„Rekonstrukce výpravní budovy v žst. Praha hl.n.“ – 2. etapa

Vysvětlení zadávací dokumentace – Dodatek č. 8

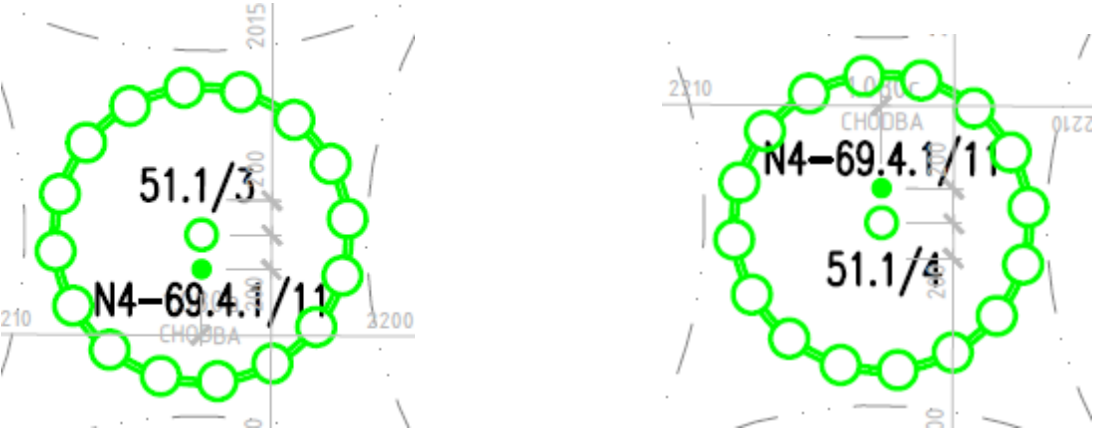
V rámci poskytnuté dokumentace a souboru „4_Soupis prací s výkazem výměr“, resp. „XLS_VB Praha hl.n_II.etapa_240520“ je v objektu SO 07-71-07.0.6 (Silnoproudá zařízení včetně ochrany proti blesku) uvedena položka poř. číslo 58 „Stávající svítidla (1.080 a 1.082) - dodávka dle specifikace v PD“ a položka poř. číslo 59 „Stávající svítidla (1.080 a 1.082) - montáž“ v počtu 3 ks s uvedením kódu položky L10 a L10-M. Z popisu položek není patrné, co je předmětem dodávky a montáže. Kód položky L10 a L10-M je současně uveden i u položek č. 56 a 57.

Žádáme zadavatele o vyjádření co je předmětem dodávky a montáže.

Demontáž, repase a opětovná montáž stávajících historických svítidel.

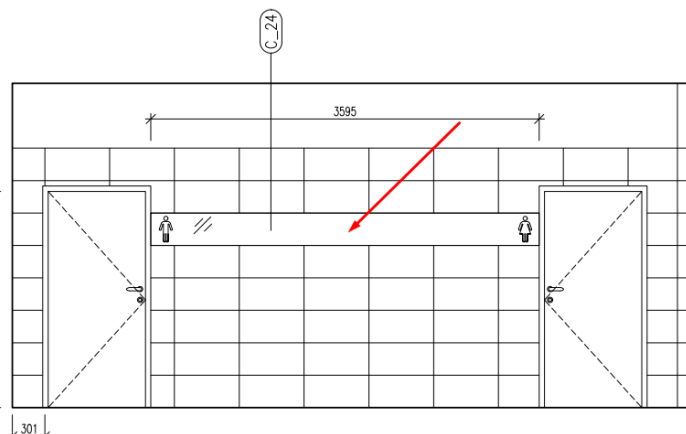
15	725291667	Montáž piktogramu	KUS	3,000
16	C_24	pás lakovaného skla lepený v úrovni obkladu, natištěné piktogramy orientačního systému.	KUS	3,000

Zobrazeno ve spárořezech (směrovky WC muži, ženy,...)
